PRESENTAZIONE DI CONTRODEDUZIONI alle integrazioni alla Valutazione di Impatto Ambientale nell' ambito del procedimento per il rinnovo della Concessione dell'Impianto Idroelettrico di pozzalago (TN): [ID_VIP 5363]

INTEGRAZIONI RELATIVE AL PROCEDIMENTO DI VALUTAZIONE DI IMPATTO AMBIENTALE PER IL RINNOVO DI CONCESSIONE DELL'IMPIANTO IDROELETTRICO DI POZZALAGO (TN) [IT_VIP5363]

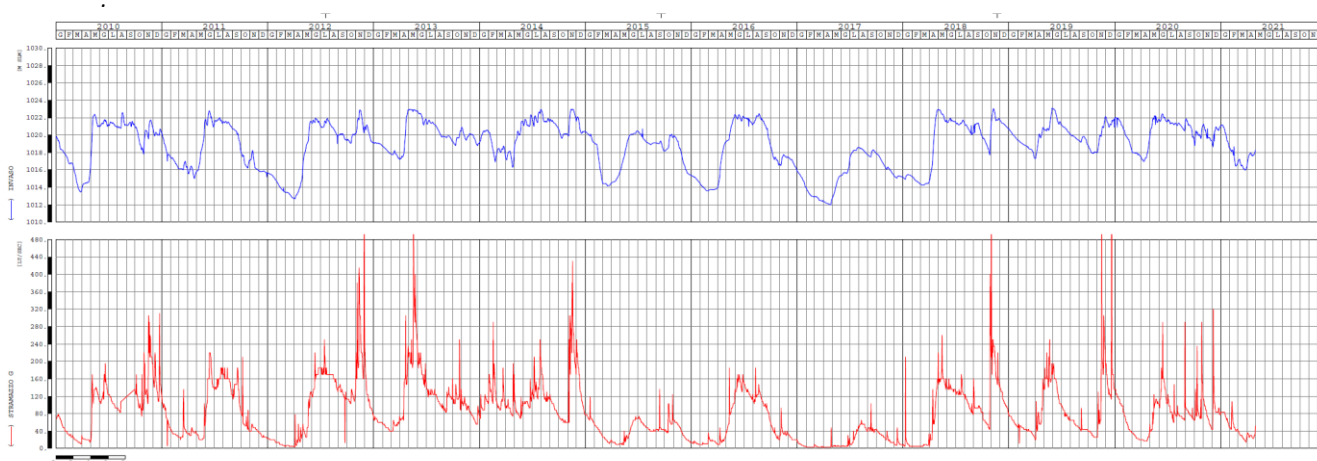
Allo scrivente appare molto grave se non compiacenti che gli organi Provinciali abbiano permesso la misurazione delle perdite sulle portate dello stramazzo “G” che come affermato e documentato dallo scrivente nella osservazione presentata al Ministero in data 11/09/2020, raccolgono anche le acque provenienti da diversi rivi che scendono dalla montagna di Costalta e dal Monte Ceramont per un bacino imbrifero di circa 2.8 Km². Dolomiti Edison Energy afferma altresì che le perdite della diga, le cui misure hanno una forte correlazione con il livello del Lago delle Piazze, e a dimostrazione allega un diagramma che illustra il livello dell’acqua nel lago di Piazze e le portate allo stramazzo “G”.

Ebbene proprio questi due diagrammi ci dimostrano che le affermazioni di (DEE) *che le perdite provengono dalla circolazione sotterranea che passa sotto il taglione della diga* non siano vere, offendono i costruttori che con sforzi immani di uomini, che privi di mezzi meccanici a braccia nude con pala e piccone hanno scavato una lunga trincea della larghezza di 3 metri per una profondità fino a 10 metri sotto la diga in muratura, riempiendola con una fondazione in calcestruzzo dello spessore di 2 metri, avanti alla quale è stato posto uno strato di argilla dello spessore di un metro (dati ricavati dai disegni dell’impianto allegati alla VIA), proprio per impedire perdite sotto la diga e quelli uomini ci sono riusciti, basta leggere con attenzione i diagrammi sopra riportati (estratti dalla documentazione presentata da (DEE) nelle integrazioni),

I due diagrammi evidenziano in maniera plateale innanzitutto che le portate dello stramazzo totalizzatore (G) non sono costanti negli anni a parità del livello del lago; vi si leggono anni con punte di portata fino a 400-480 l/sec, chiaramente influenzate dagli apporti del rio Molinara. e degli altri affluenti che portano acqua allo stramazzo “G” nei mesi piovosi, ed anni (vedi anno 2015 e anno 2017), con estati asciutte e portate limitate del rio Molinara e degli altri rivi che affluiscono allo stramazzo “G” dove si leggono portate attorno ai 40/50 l/sec. Ma in entrambi i casi il livello del lago di Piazze era a quota 2018 metri s.l.m. e se fosse vera la ricostruzione di DEE dovrebbero essere uguali.

Le perdite con il lago anche parzialmente riempito dovrebbero essere costanti, (una linea piatta sul diagramma) mentre il diagramma sopra riportato evidenzia alti e bassi, anche molto rilevanti, segno che le portate misurate sullo stramazzo “G” sono esclusivamente influenzate dalle condizioni meteoriche che alimentano il bacino imbrifero del rio Molinara, del rio della valle dei Ziati e dai rivi che scendono dal monte Ceramont, (complessivamente 2.8 Km²).

Foto n. 1 (Bacino idrografico dei rivi (Molinara, Val dei Ziati, Rio delle Lore e Rio dei Menzi Tutti confluenti sullo stramazzo Punto G)

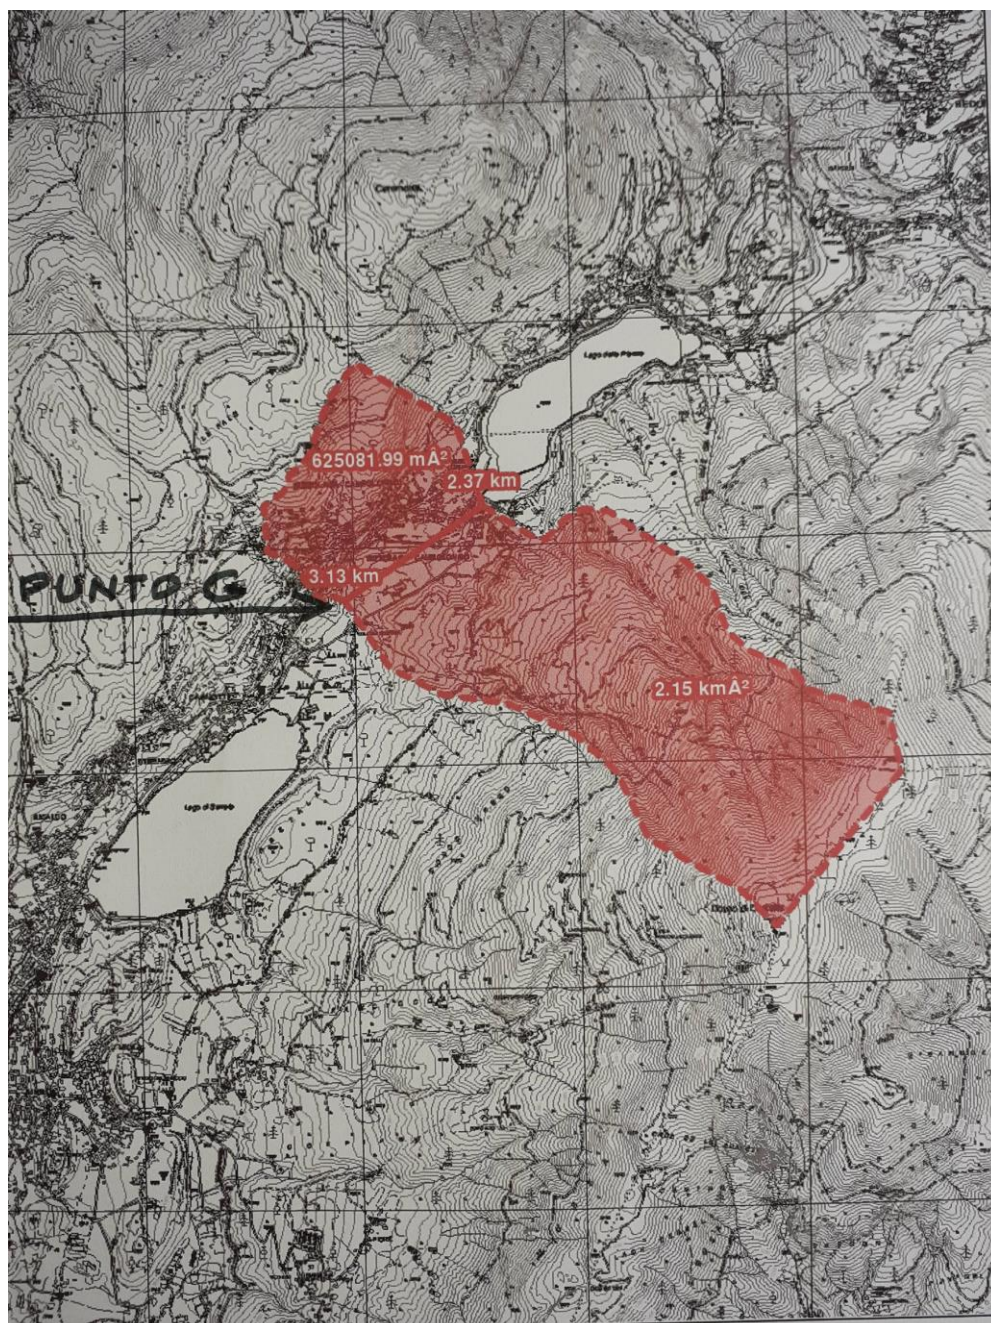
Ora se noi consideriamo che la piovosità media della zona è di circa 1000 mm/anno , sulla superficie di 2.8 Km² cadono 2.800.000 mc di acqua. che al netto della evapotraspirazione transitano tutti allo stramazzo “G”) che mescolate (DEE) conteggia come perdite della diga.

Tutto questo dimostra che l'acqua pompata da (DDE) dal lago di Serraia verso il Lago di Piazza poco o nulla

- B) - Fermare la stazione di pompaggio, che ingiustificatamente per non dire fraudolentemente pompa anche l'acqua del rio Molinara e degli altri affluenti conteggiandoli nelle portate dello stramazzo "G".

Foto n 3 Bacino imbrifero tra Brusago e Centrale

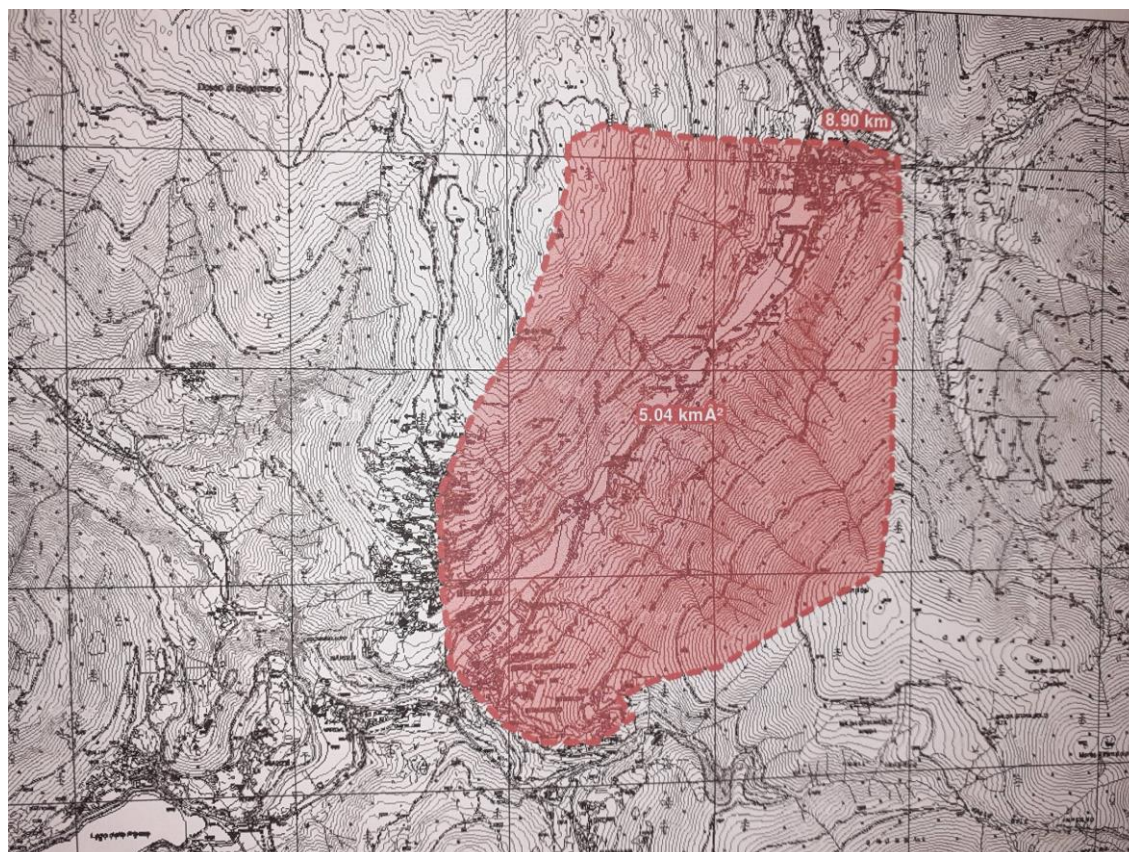
Va precisato che prima della costruzione del canale di gronda, tra l'abitato di Brusago e Centrale, sul fondo valle scorreva una roggia che partiva dal lago impaludato delle Buse presso Brusago, raccoglieva le acque dei rive che scendevano dalla montagna di Stramaiole sul lato sinistro e della montagna di Bedollo sul lato destro, per riversarla nel Rio Regnana, a valle della presa di DEE, parliamo di un bacino di raccolta di 5.Kmq che (con una piovosità in zona pari a 1000mm/anno) corrispondono a 5.000.000 di mc di acqua che al netto dell' evapotraspirazione si riversava nel Rio Regnana e che oggi viene raccolta e mescolata nel canale di adduzione al lago di Piazze.

Su questo hanno una grossa responsabilità gli organi Provinciali di controllo, quando mai si è permesso di fruire di una preziosa risorsa pubblica quale è l'acqua, senza essere in possesso di una concessione? Un contadino se deriva qualche litro per irrigare senza permesso viene immediatamente sanzionato, in questo caso si è permesso a (DEE), di utilizzare milioni di mc di acqua senza autorizzazione a derivare

Dall'immagine sono visibili i numerosi rivi che scendono dal monte Stramaiole e dalla montagna di Bedollo e riversano l'acqua nel canale di Gronda che mescolata con le acque del rio Brusago finisce nel lago di Piazze, senza che (DEE) abbia diritto a derivare.

- C) - Ripristinare il deflusso naturale verso il Foss Grant di 1ltri (0,7 l/s + 59,3 l/s), aggiungendo l'acqua del bacino imbrifero tra l'abitato di Brusago e l'abitato di Centrale che (DEE) da 95 anni mescola assieme alle acque del canale di gronda del rio Brusago, e turbina senza aver chiesto la concessione a derivare e che nella risposta alle osservazioni ammette bellamente, quantità che calcolata sulla base della superficie del bacino idrografico di 5 Km², sono stimati in 65 l/sec, complessivamente (10.7 l/sec+59.3 l/sec+65 l/sec) = 135 l/sec, rilascio da mantenere perennemente, così da ridurre drasticamente il tempo di ricambio del Lago di Serraiia, ed accelerare quel processo di risanamento che tutti auspicano, nulla si toglierebbe ai volumi autorizzati dall'Atto di concessione con delibera G.P. n. 7956 del 14 luglio 1995. Acqua che in uscita dal lago di Serraiia attraverso il rio Silla può essere turbinata dalla Centrale di Sant Mauro di proprietà di Hydro Dolomiti Energy che con Dolomiti Edison Energy fanno capo a Dolomiti Energia Holding s.p.a.
